Aanvulling op milieueffectrapport

STERKE LEKDIJK

Salmsteke Ontkiemt!

HOOGHEEMRAADSCHAP
DE STICHTSE
RIJNLANDEN

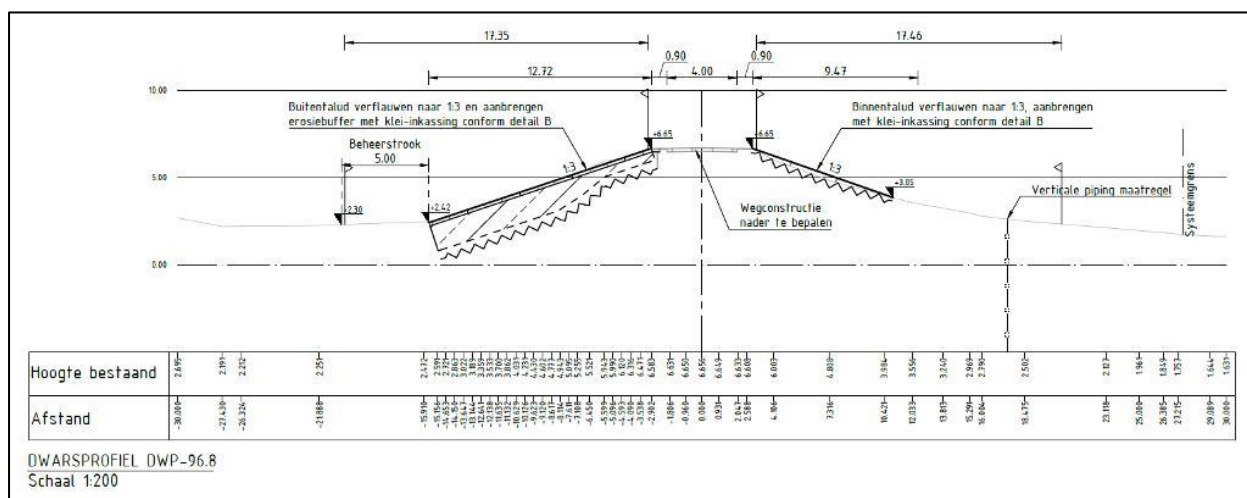
Net als voor andere dijktrajecten die onderdeel uitmaken van de Sterke Lekdijk, is voor het dijkontwerp uitgegaan van een binnendijkse en buitendijkse beheerstrook van 5 meter breed en een dijktaalud van 1:3. Het laatste betekent dat het talud op sommige plaatsen verflauwd zal moeten worden. Vooral het realiseren van een binnendijkse beheerstrook is complex, vanwege de kruising met de (cultuurhistorisch waardevolle) opritten langs de dijk.

Het MER wekt de suggestie dat deze maatregelen nodig zijn vanwege de veiligheidsopgave, maar dit is niet voldoende onderbouwd. Het is daardoor onduidelijk in hoeverre de taludverflauwing en de beheerstroken zijn gerelateerd aan de veiligheidsopgave of voortkomen uit de wens van HDSR het beheer te vergemakkelijken. Een variant zonder deze maatregelen is in het MER niet onderzocht.

De taludverflauwing heeft een negatief effect op het landschap, de effecten van de beheerstroken op het landschap zijn in het MER niet beoordeeld. Vanwege de mogelijke negatieve effecten hiervan, vindt de Commissie het van belang voor de besluitvorming dat nut en noodzaak van deze maatregelen beter worden onderbouwd, of dat ook een variant zonder deze maatregelen wordt onderzocht.

De commissie adviseert om in een aanvulling op het MER, voordat het besluit over het projectplan wordt genomen:

- *ofwel een variant zonder beheerstroken en zonder binnendijkse taludverflauwing volwaardig te vergelijken met de andere varianten;*
- *ofwel een betere onderbouwing te leveren van nut en noodzaak van deze maatregelen, waarbij het voldoen aan de waterveiligheidsdoelen nadrukkelijk los wordt gezien van het beheer.*

Het belang van een binnentalud met een helling van 1:3 of flauwer is gedurende de planuitwerking in beeld gekomen en door het hoogheemraadschap uitvoerig beschouwd en afgewogen⁴. Het heeft geleid een standpunt dat als volgt kan worden samengevat: Een belangrijk onderdeel van de dijk is het talud (het steile gedeelte direct onder de kruin). Op dat talud is een goede erosiebestendigheid van groot

belang. Mocht er in extreme omstandigheden water over de dijk heen komen, dan mag er bij de taluds van de dijk geen erosie optreden, dit maakt de dijk minder sterk. Een erosiebestendig talud bestaat uit een goede grasmat, een goede kleilaag en een voldoende flauw talud. Voor de Lekdijk geldt dat het talud niet overal flauw genoeg is. Waar nodig voor de waterveiligheid, zullen we daarom het talud verflauwen. De belangrijkste argumenten voor het herstellen van het binnentalud bij Salmsteke zijn hieronder opgenomen en beschreven in de *Ontwerprapportage Dijk⁵*:

- Erosie van de grasbekleding wordt bepaald door verschillende factoren: de belasting (o.a. het overslagdebiet en de taludhelling) en de sterkte (o.a. sterkte van de graskleding en de ondergrond). Een 1:3 talud is niet gerealiseerd ter voorkoming van erosie van het binnentalud maar om afschuiven van het gehele binnentalud te voorkomen. Aan het einde van de planuitwerking bleek namelijk dat een 1:3-talud nodig was om te kunnen voldoen aan het faalmechanisme “Afschuiven bekleding binnentalud” (GABI), in combinatie met het gekozen toelaatbare golfoverslagdebiet, dat is aangehouden om een verhoging van de kruin te voorkomen. Daarnaast wordt met een taludhelling steiler dan 1:3 (naast afschuiven) ook niet voldaan aan de gestelde eisen voor erosie van de grasbekleding. Daarmee is het terugbrengen van een 1:3-talud dus onderdeel van de waterveiligheidsopgave.

- Het ontwerpprofiel met een 1:3-talud voldoet slechts nét aan de eisen met betrekking tot macrostabiliteit binnentalud (STBI) in een overslagsituatie. Oftewel, er is geen extra robuustheid aanwezig in de ontwerpberoeeningen als gevolg van een 1:3-talud. Hiermee ontstaat de kans dat dit dijktraject binnen de komende vijftig jaar weer wordt afgekeurd en vóór die tijd opnieuw aangepakt dient te worden.

- Het oorspronkelijke binnentalud was na de vorige dijkversterking veelal 1:3, maar heeft door zetting op sommige plaatsen een wat holler dijkprofiel gekregen. Een herstellen van het oorspronkelijk 1:3-talud leidt niet tot een vergroting van het bestaande ruimtebeslag van het binnentalud; de ligging van de binnenteenlijn (waar de dijk ophoudt en het binnendijkse gebied begint) blijft onveranderd. Ook blijft het profiel gekenmerkt door een hol, getailleerd profiel met langzaam aflopend profiel richting achterland (zie *Figuur 1*).

- Het grootste gedeelte van het binnentalud gaat hoe dan ook op de schop, om de verticale pipingmaatregel te kunnen realiseren. Het terugbrengen van een 1:3-talud is daarom kosten- en uitvoeringstechnisch relatief eenvoudig te implementeren binnen het project Salmsteke. Uitvoeringstechnisch leidt het ook tot vrijwel geen extra hinder en/of overlast voor de omgeving.
